CONCOURS D'ARCHITECTURE

Bâtiment d'administration, à Lausanne.

Rapport du jury

PROJET DE MM. MAUERHOFER ET VAN DORSSER

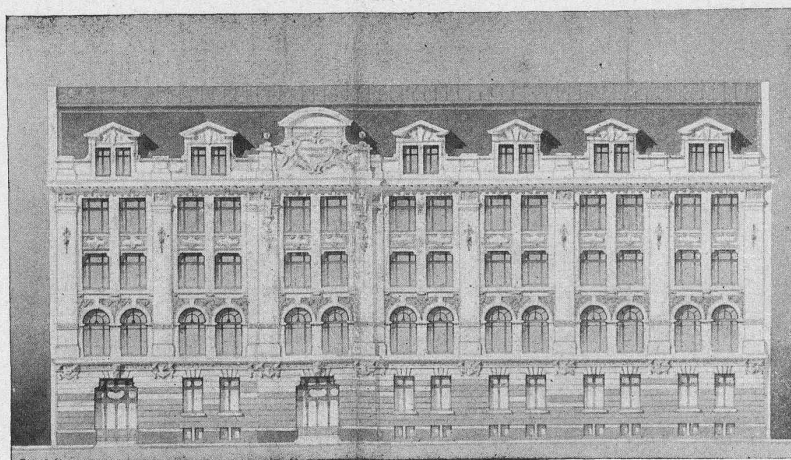
Disposition dissymétrique avec corps principal compris entre les mitoyens sur la route, et une aile en retour au nord de la cour. Très bon éclairage et très bonne orientation des locaux. Cour étendue et bonne disposition des dépendances, ne portant ombre que sur celle-ci. Excellente solution du raccordement avec l'Hôpital, comprenant un escalier dans le bas et rampes dans la côte, avec ascenseur facultatif.

Plan remarquablement bien éclairé dans toutes ses parties. L'escalier donne directement dans le vestibule, et demanderait à être rendu indépendant des étages. L'aspect du bâtiment gagnerait à la suppression de la partie mitoyenne au nord, qui permettrait de sortir du bâtiment l'entrée de la rampe d'accès de la cour.

Façade d'un très bon caractère, bien percée. L'entrée principale mériterait d'être mieux accusée en façade, en supprimant le meneau central désagréable d'aspect, et retombant sur un linteau droit manquant de solidité apparente.

Corniche et lucarnes très bien étudiées et d'un charmant caractère.

Le local N° 14 est mal orienté pour le travail au microscope.
Cube du bâtiment : 16 507 m³.
